Aggiornamento Elaborato 2 del PAI Po
Aggiornamento Mappe aree allagabili del PGRA

Scheda di sintesi

Comune: Ono San Pietro

AMBITO DELLA MODIFICA PROPOSTA

Zona centro - Carta PAI/PGRA proposta - elaborato 2 PAI: dissesti e valanghe di nuovo inserimento (CLPV e IFFI); adeguamento di Fa e Fq vigenti

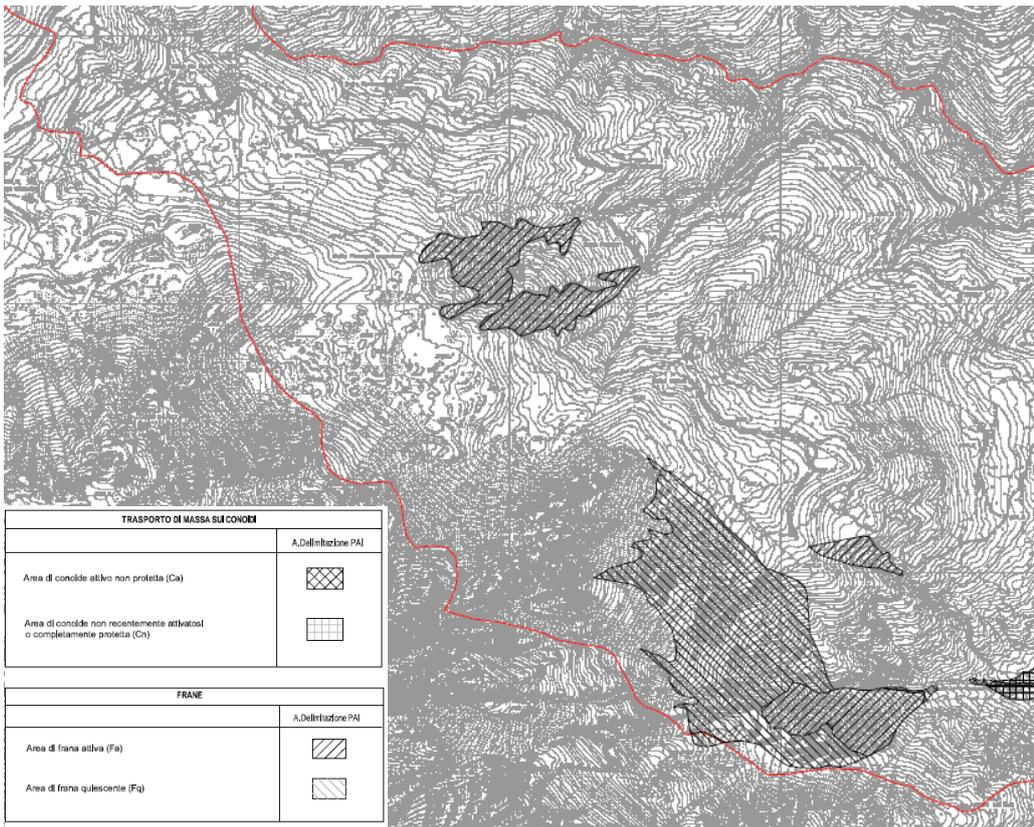
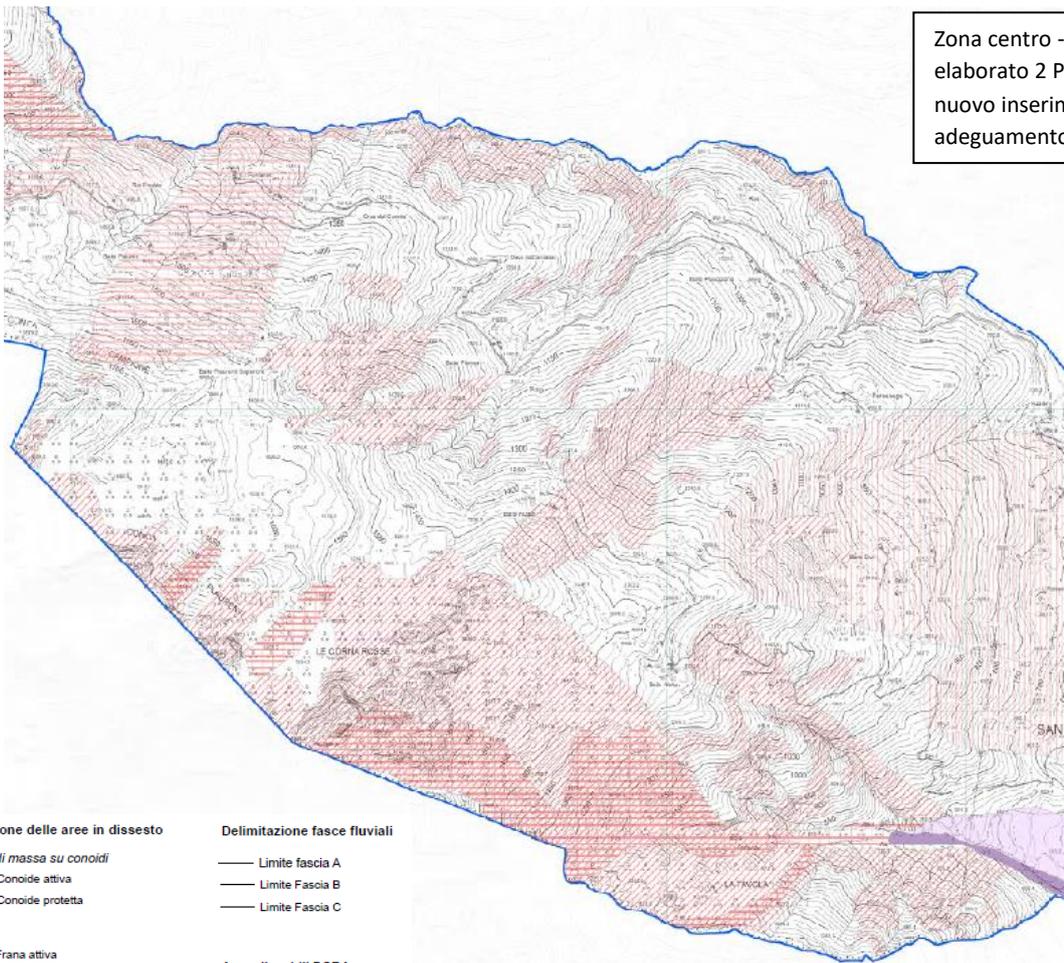
Zona monte/centro - Carta PAI/PGRA proposta - elaborato 2 PAI: dissesti e valanghe di nuovo inserimento (CLPV e IFFI); ampliamento di due Fa già vigenti
